**AVIS RELATIF À LA PROTECTION
CONTRE LES EVENTUELS EFFETS NOCIFS ET NUISANCES
PROVOQUÉS PAR LES RAYONNEMENTS NON IONISANTS
GÉNÉRÉS PAR DES ANTENNES ÉMETTRICES STATIONNAIRES**

Commune : NIVELLES - Exploitant : ORANGE

Rapport n° 2949 / 2025

Adresse	Chemin de Baudémont, 1400 NIVELLES (Nivelles)
Coordonnées Lambert belge 72	145277E 145336N
Type d'implantation	Pylône
Exploitant	ORANGE
Réf. du site de l'exploitant	026W1_5 _ 30003W1_1 _ 40003W1_1 _ 5003W1_1

Figure 1 : Vue en plan des lieux de séjour et des points de contrôle

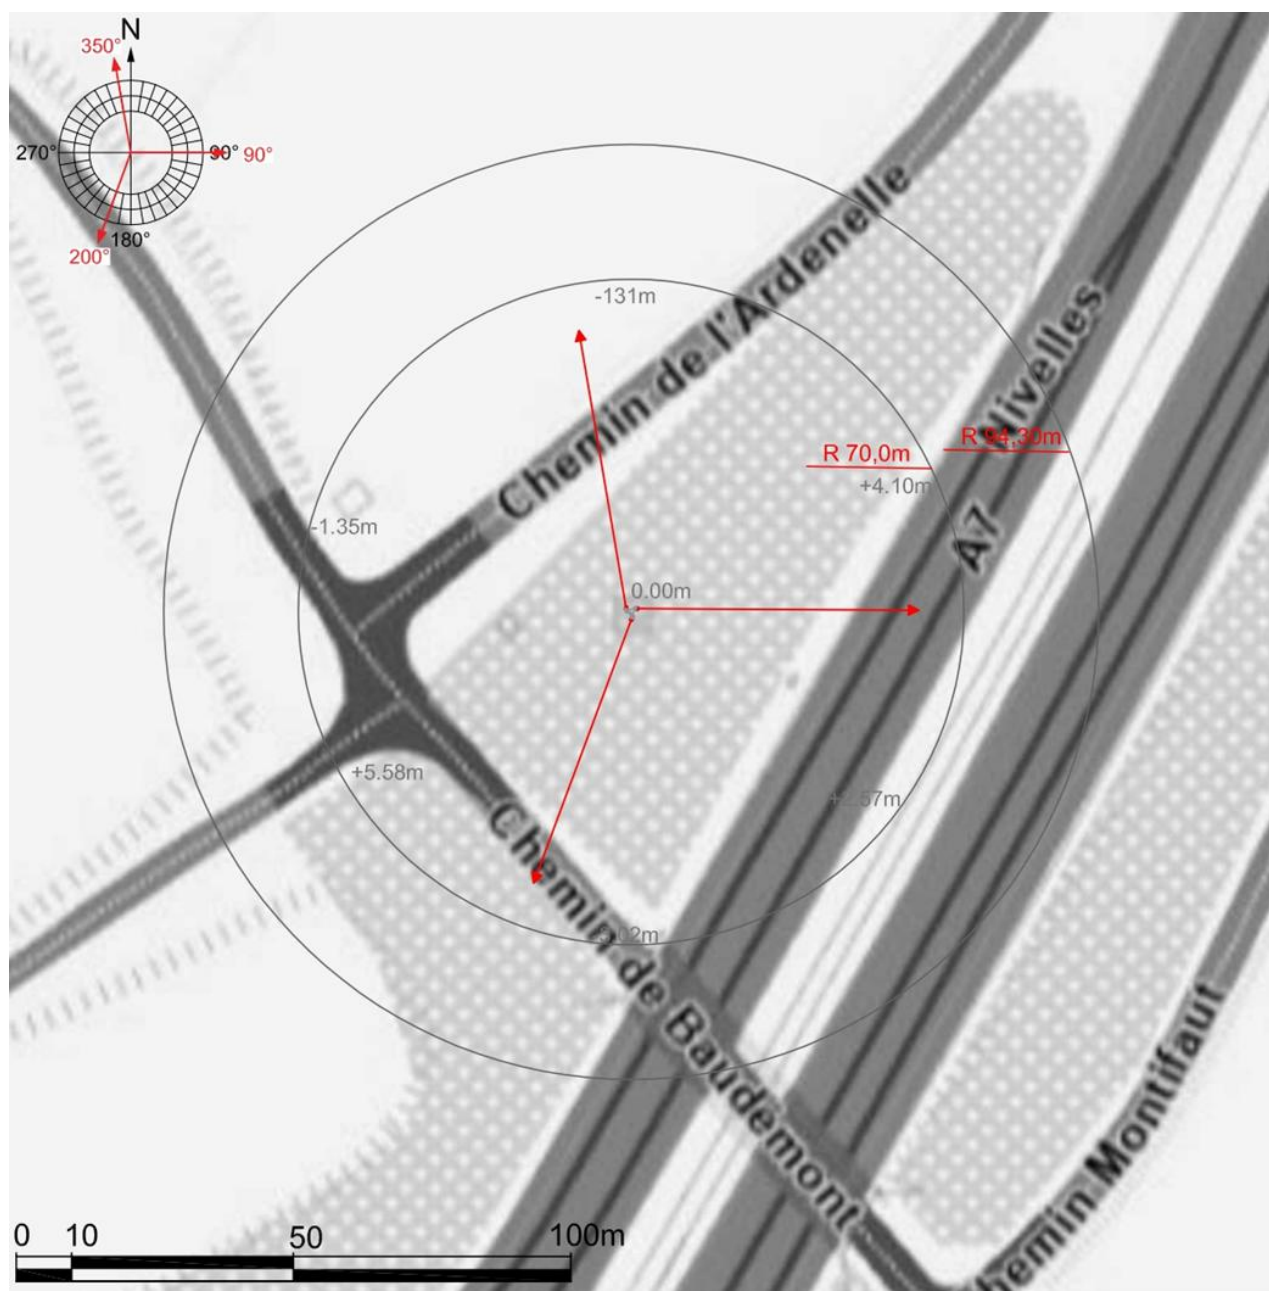
En ce qui concerne les antennes de l'installation mentionnées dans le tableau 1, la distance maximale à laquelle la limite pourrait être atteinte, à l'extérieur, est égale à 84,3 m. S'il n'y a pas de LS à une distance inférieure, les antennes respectent forcément la limite d'immission.

Dans le cas des LS situés à l'intérieur des bâtiments, une atténuation d'obstacle est prise en compte et il en résulte que la distance maximale à laquelle la limite pourrait être atteinte se réduit à 60,0 m.
